島根原子力発電所2号炉 放射性固体廃棄物の固化材の変更について (コメント回答)

令和元年7月
中国電力株式会社

1. 審査会合での指摘事項に対する回答 (No.1)

図1 固体廃棄物処理系統概要図 (変更前後)

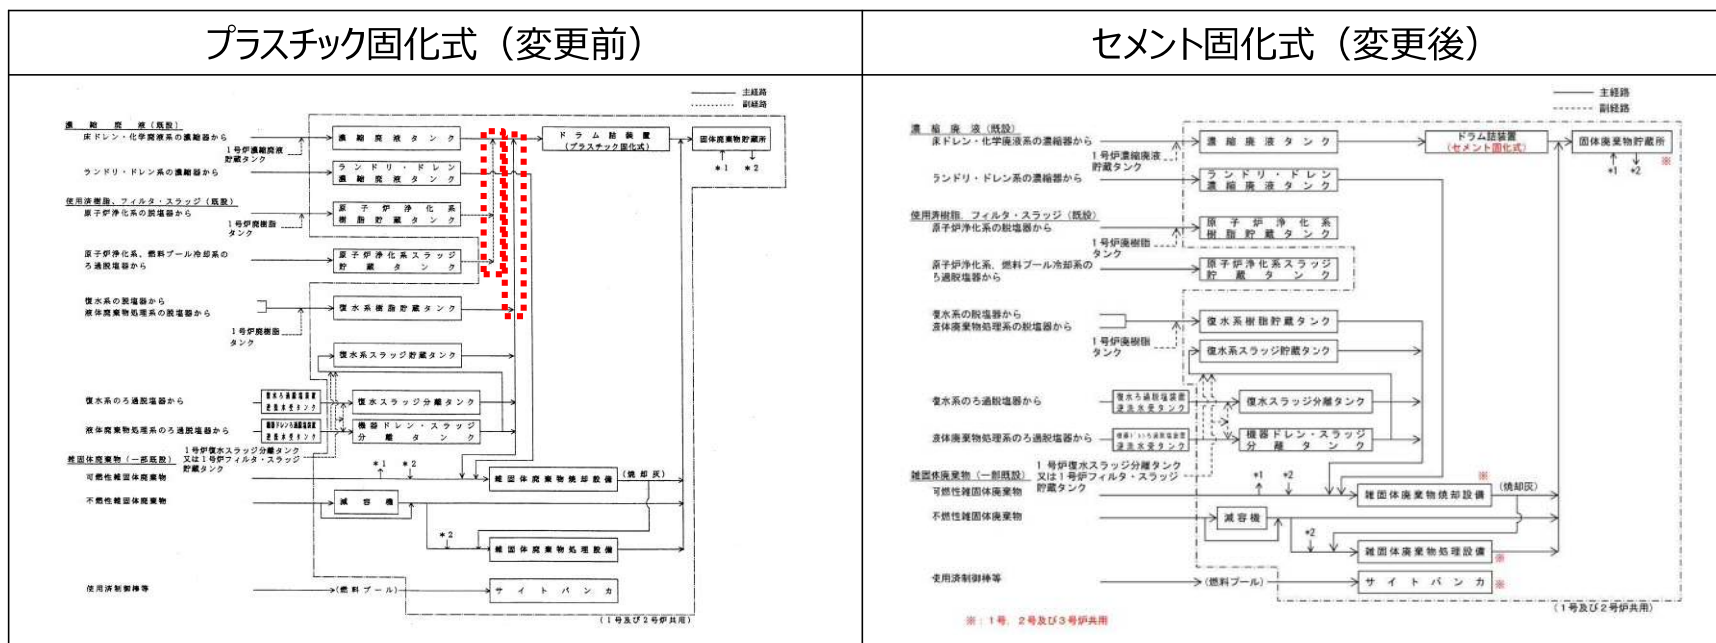
放射性固体廃棄物の固化材の変更に伴い、処理、貯蔵経路を見直すにもかかわらず、各設備の位置づけに変更はないとしていることの方等について整理して説明すること。

原子炉浄化系及び燃料プール冷却系の使用済樹脂及びフィルタ・スラッジは、処分施設の廃棄体に係る技術上の基準が検討されている状況であること、復水系、液体廃棄物処理系の使用済樹脂及びフィルタ・スラッジは、減容の観点から全量焼却処理していることから、これらについてセメント固化処理の成立性確認は実施していない。従って、今回の固化材変更にあたっては、ドラム詰装置による処理経路を図1のとおり削除する。
